TECHNISCHE INFORMATION NR. SI36-062

SERVICE INFORMATION NO. SI36-062

REPLACEMENT OF FUEL PRESSURE REGULATOR ASSY. PART NO. 887130 FOR ROTAX® ENGINE TYPE 914 (SERIES) SB-914-040

MANDATORY

BILD 1

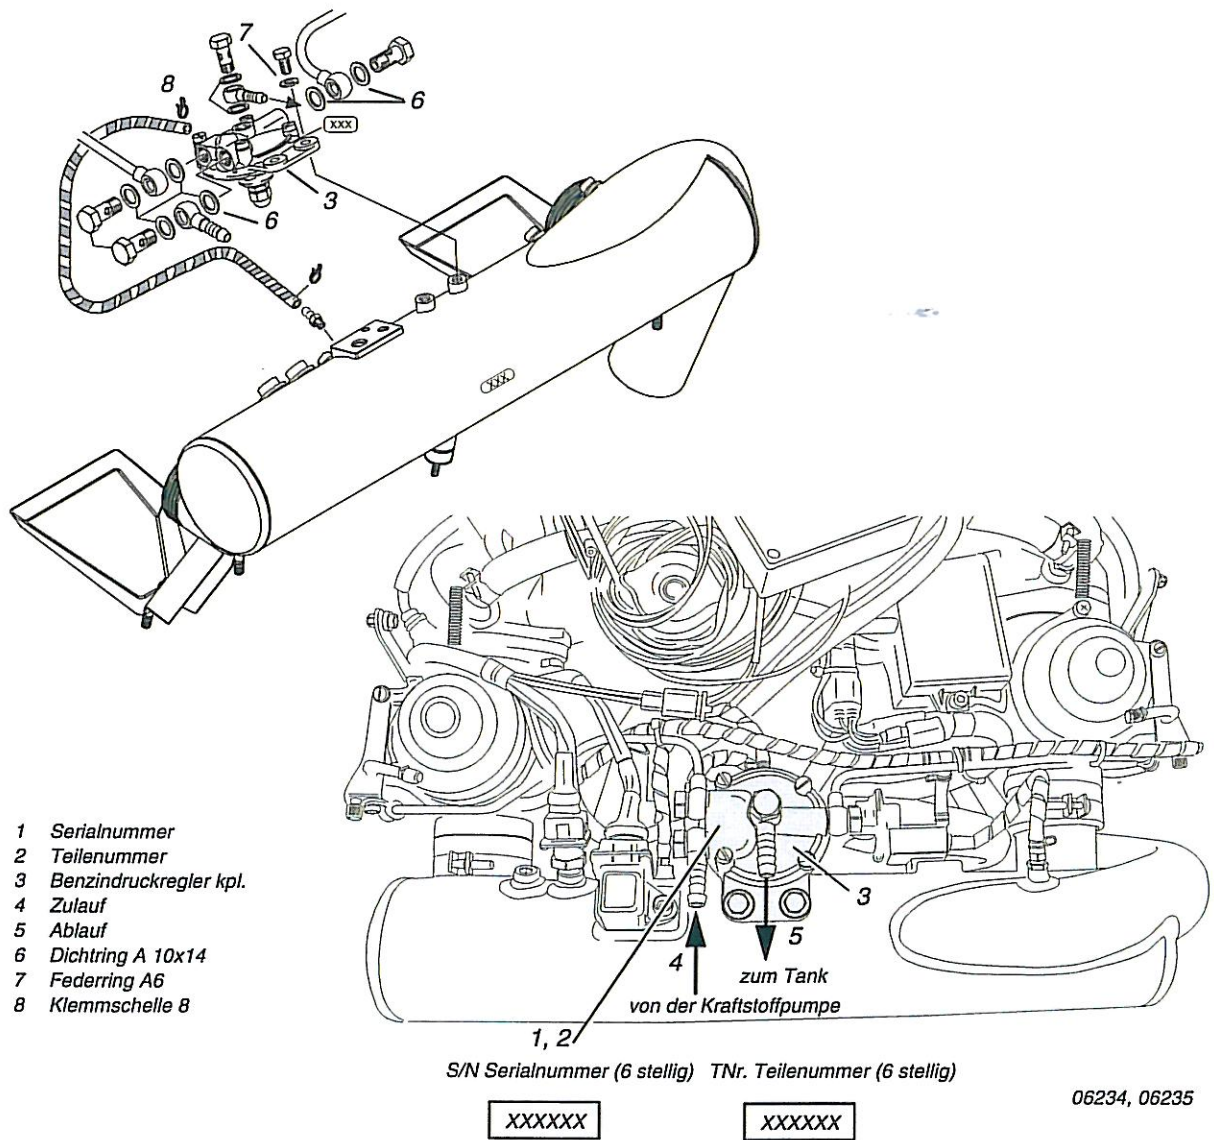
- ◆ **HINWEIS:** Die jeweilige Seriennummer (1) und die Teilenummer (2) des Benzindruckreglers (3) ist auf dem Benzindruckreglerflansch ersichtlich (siehe Bild 1).

Vereinzelte Fertigungsabweichungen am Gewinde des Benzindruckreglers könnten in späterer Folge zu leichten Undichtheiten im Bereich der Hohlschraube für die Retourleitung zum Tank führen.

1. Sichtkontrolle des Benzindruckreglers kpl. (1).
2. Demontage des alten Benzindruckreglers kpl. gemäß entsprechendem Wartungshandbuch.
3. Montage des neuen Benzindruckreglers kpl. gemäß entsprechendem Wartungshandbuch.

Fig. 1

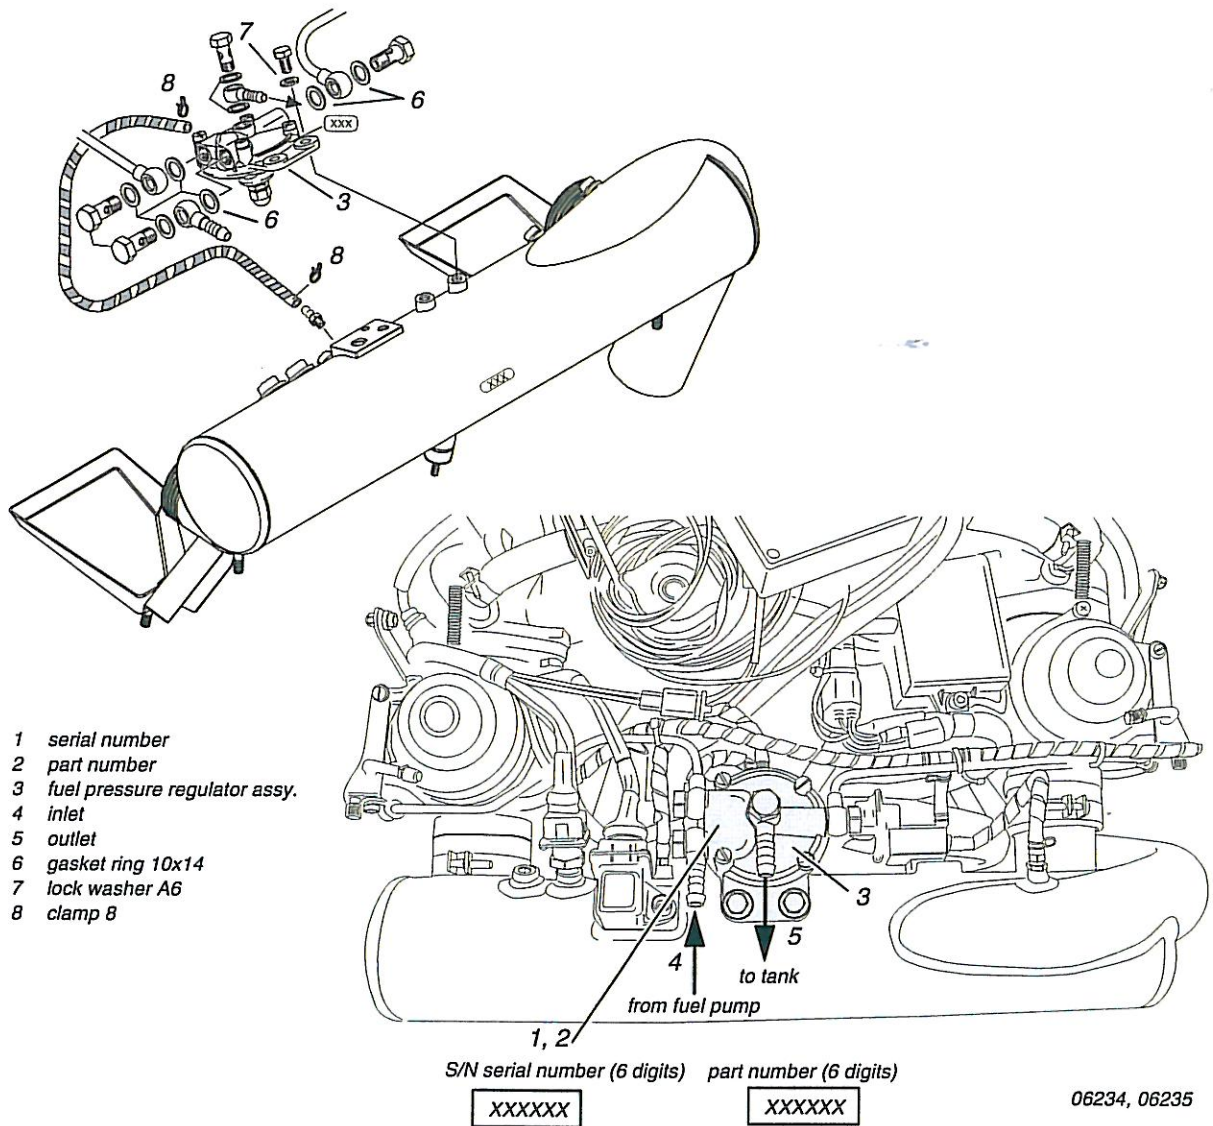
- ◆ **NOTE:** The corresponding serial number (1) and part number (2) is visible on the flange of the fuel pressure regulator assy. (3) (see fig. 1).

Isolated manufacturing deviations at the threads of the fuel pressure regulator could result in slightly leaks in the area of the banjo bolt for the fuel return to tank.

1. Visual check of the pressure regulator assy. (3).
2. Fuel pressure regulator assy. disassembly in accordance with the relevant Maintenance Manual.
3. Fuel pressure regulator assy. assembly in accordance with the relevant Maintenance Manual.
